Estudio de Impacto Ambiental

Información Complementaria N°2

Proyecto Alamedas del Valle

Promotor: Colinas de Arraiján, S.A.

*Prueba de Presión
(Febrero, 2022) Proyecto
Alamedas del Valle*

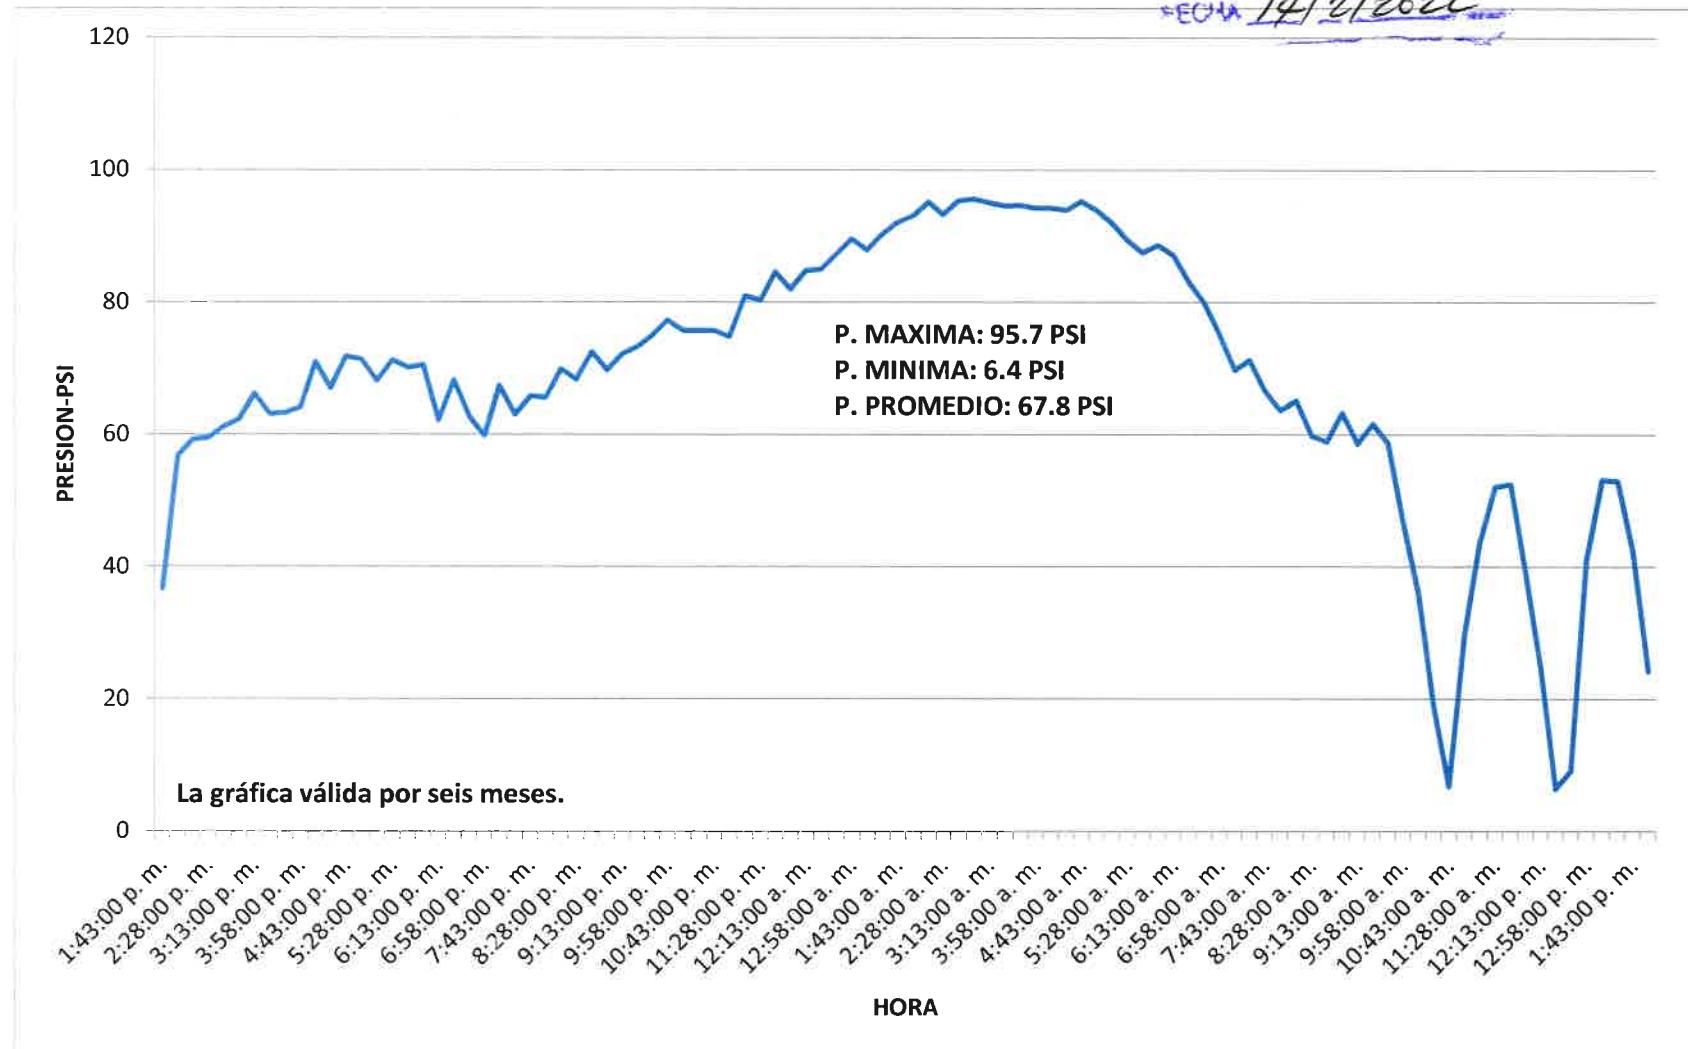
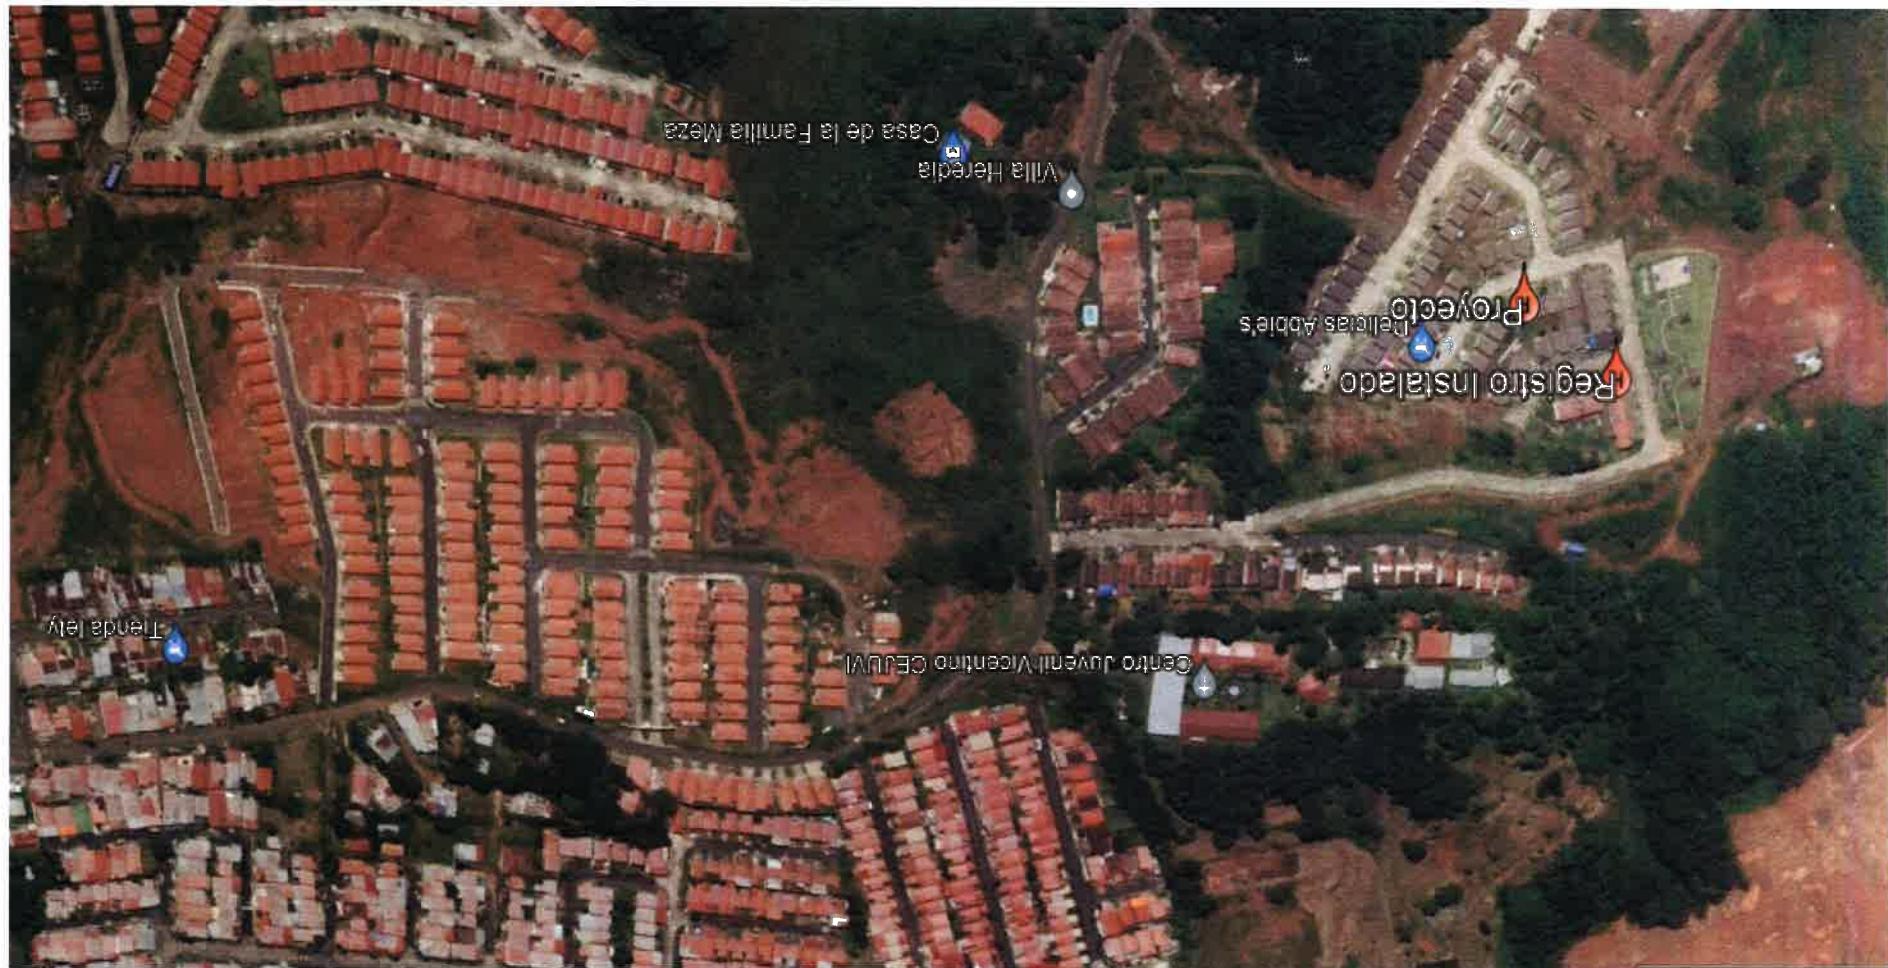
Observación No. 5. De acuerdo a los comentarios técnicos de la Unidad Ambiental del Instituto de Acueductos y Alcantarillados Nacionales (IDAAN), con relación a la respuesta 11, indica "Se reitera, favor presentar certificación por parte del IDAAN donde se indique que se tiene la capacidad de abastecer al proyecto "ALAMEDAS DEL VALLE", durante todas sus etapas. Esta nota de certificación debe ser solicitada en la Dirección de Ingeniería u Operaciones de la misma institución.", por lo antes mencionado se solicita:

- a) Presentar nota de certificación por parte del IDAAN donde se indique que se tiene la capacidad de abastecer al proyecto durante todas sus etapas.
- b) En caso de que el IDAAN, no cuente con la capacidad requerida, describir las alternativas para el abastecimiento de agua potable durante la operación del proyecto, la ubicación de estas mediante coordenadas, y las normas de potabilización a cumplir.

La prueba de presión fue actualizada en (Febrero, 2022) por el Departamento de Optimización del IDAAN ([Ver Anexo 4](#)), el resultado muestra que la presión promedio en el punto de conexión a red alcanzó los 67.8psi, que representa un 239.0% mayor a los requerimientos de diseño de 20.0psi.

La gráfica muestra que la presión de agua medida en PSI tiene una tendencia a aumentar a partir de la 1:43pm al pasar de 38psi aproximadamente hasta las 4:43am que alcanza la máxima de 95.7psi. A partir de las 4:43am, el consumo de agua aumenta y con ello la presión baja hasta niveles mínimos de 6.4psi entre las 10.43am y 12:58pm.

En base al análisis anterior, para garantizar un suministro continuo de agua potable a los residentes del Proyecto Alamedas del Valle, sobre todo en los intervalos de baja presión, se ha instalado en la etapa (1) depósitos o tanques de agua 25,000 galones que por gravedad abastecerá las viviendas.
